直轄診断報告書

【 大渡ダム大橋 】

平成 27 年 1 月

国土交通省 四国地方整備局

P5橋脚ひびわれ図

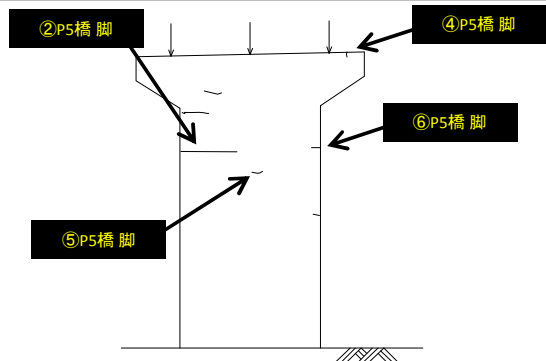
・ P 5 橋脚のひびわれは発生形態から、沈降ひびわれや収縮クラック等と思われ、施工初期段階に発生したと思われる。(沈降ひびわれやコールドジョイントは、締め固め不足や打継目の処理ができなかったことが原因の損傷であり、施工時に生じるものである。)

・ ひびわれ発生箇所は、脚柱上端部や部材の中央付近などの応力が集中しない箇所のため、構造的な欠陥が原因のひびわれでは無いと考えられる。

・ 橋台、橋脚の損傷は施工当初から発生したひびわれと思われ、剥離、鉄筋露出などは見られない。このため、今後の損傷の進行性も遅いと思われる。

・ しかし、周辺には地すべり地が存在することから地質的な不確実性も考えられる。

・ 現時点では、橋台、橋脚の耐荷性能に問題は生じておらず、また、損傷の進行性も遅いことから、補修の必要性はないと思われる。しかし、周辺には地すべり地が存在することから、定期的な下部工位置の定点観測や擁壁との隙間計測等により、状況を確認するのがよい。
